OBJET : Avis du GRACQ relatif au projet d'activation de la partie nord du site concerné par le PRU de la gare.

Gembloux, le vendredi 23 octobre 2020,

Pour rappel, nous vous avons déjà rendu un premier avis le lundi 09 décembre 2019 sur l'ensemble du Périmètre de Remembrement Urbain dans le cadre de l'enquête publique y afférant. Le présent courrier vient compléter ce qui a été suggéré dans le premier avis, en le spécifiant aux plans qui nous ont été présentés pour la partie nord du Quartier de la Gare.

2) La connectivité du quartier aux pôles voisins via les modes actifs

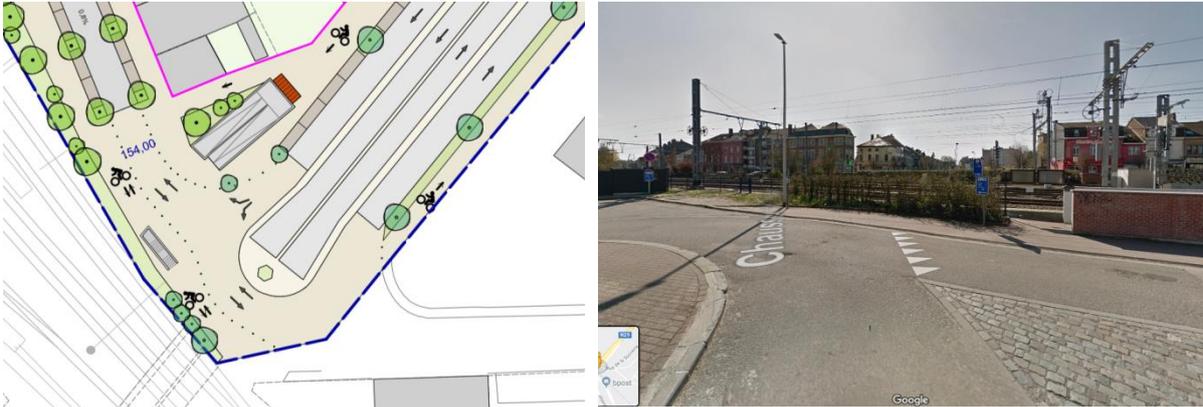
Le GRACQ souhaite qu'une réflexion cohérente soit menée sur les itinéraires pour modes actifs au sein de la zone d'étude mais aussi vers les pôles d'attractivité connexes. Il faut dès lors définir ces pôles, identifier les points de départ possibles depuis le quartier (à partir des « sorties » vélo de chaque bâtiment) et imaginer les itinéraires les plus implicites pour relier les 2.

Ce travail préalable nous paraît indispensable pour la bonne prise en compte des connexions les plus adéquates (directes, rapides et sûres) vers les quartiers et pôles d'attractivités avoisinants dans les aménagements qui seront mis en place au sein du nouveau quartier.

- **Itinéraire direct et sécurisé jusqu'à la zone urbanisée Nord comportant divers commerces (Delhaize, Brico, ...) et itinéraire vers Louvain-La-Neuve via la N4.** Attention à ce que le nouveau rond-point à 2 bandes ne soit pas un élément de coupure/détour d'itinéraire cyclable.

- **Connexion au Quick et à la zone commerciale vers Sauvenière le long de la N29** (liaison via le rond-point des 3 Clés).
- **Il faudra être vigilant à l'aménagement et aux accès cyclo-piétons de la pointe Sud, qui permet la liaison au RAVeL.** Le GRACQ pointe par exemple la difficulté de faire coexister de manière sûre et confortable les différents modes de déplacement à cet endroit (voir plan issu du PRU ci-dessous avec double sens voiture, piste cyclable bidirectionnelle et trottoirs sur une largeur de 9m40 dans le meilleur des cas).

- **Connectivité au quartier de la sucrerie** : accessibilité pour les vélos via une passerelle enjambant la N29 (attention au % des pentes) ? L'aménagement d'une telle traversée aurait bien évidemment des impacts sur la circulation au sein du quartier.
- **Réduction de l'effet de barrière des infrastructures ferroviaires** (passage sous voie facilité, attention aux conflits avec les piétons si le nombre de cyclistes augmente, ajout de miroir dans le tunnel, ...), et bonne visibilité des itinéraires traversants.
- **Connexion sûre et directe vers le centre-ville de Gembloux** (aménagement notamment de l'axe reliant la gare au centre-ville).

Disposition classique "EN ÉPI"

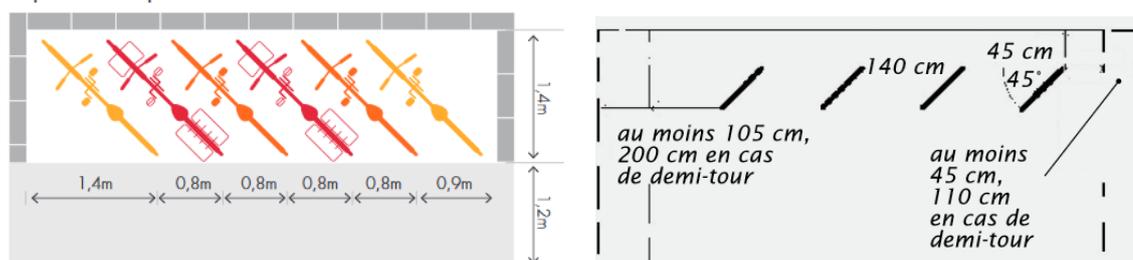
- Le local vélo du rez-de-chaussée indique plus de vélos que ce qu'il sera possible de mettre réellement. En fonction du type de dispositif (arceaux ? Autre ?) il est nécessaire de respecter les distances suivantes :

- Vérifier qu'il y a au minimum un espace de 2,7 m disponible **pour chaque place** de vélo se trouvant sur un rack double-étage, ainsi qu'une hauteur sous plafond de minimum 2,75 m (idéalement 3 m) à ces endroits.
